2025 年 5 月

株式会社ミスミ
日本企業体
ME 事業グループ
新領域開発グループ

「ホース用継手 おねじニップル」仕様変更のご案内

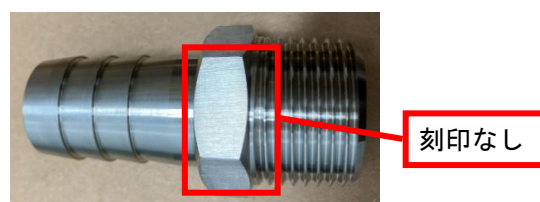
Type	変更内容	変更前	変更後
HOSNS/SL-HOSNS/ SH-HOSNS/SHD-HOSNS	外観 (六角ナット部)	刻印あり	刻印なし

<外観変更詳細> (写真：ホース用継手 おねじニップル 六角ナット部)
